Autorité environnementale

Avis délibéré de l'Autorité environnementale sur la création d'une ligne électrique à 225 000 volts du support n°204 au support n°134 de la ligne existante Creney-Marolles-Revigny (51 et 55).

n°Ae : 2015-50

Figure 2 : Schéma de la solution technique privilégiée (source : étude d'impact, mémoire descriptif)

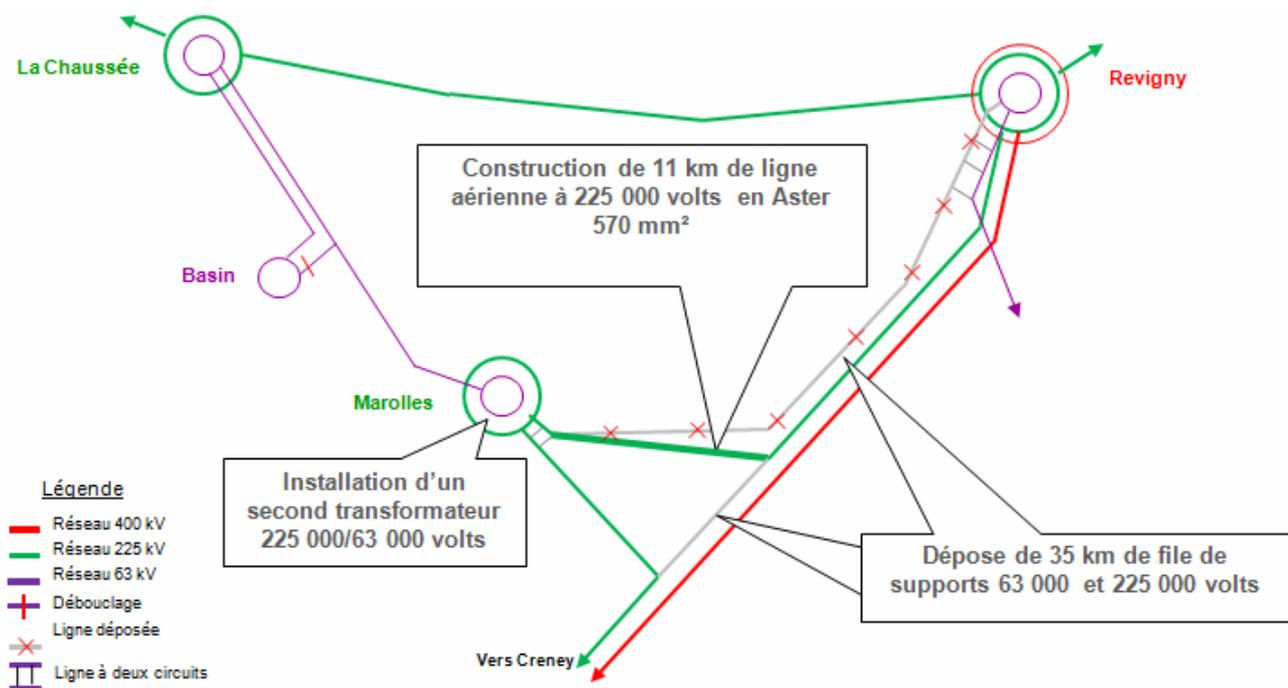
⁷ Indiquée « file de supports » dans la légende de la figure 2.
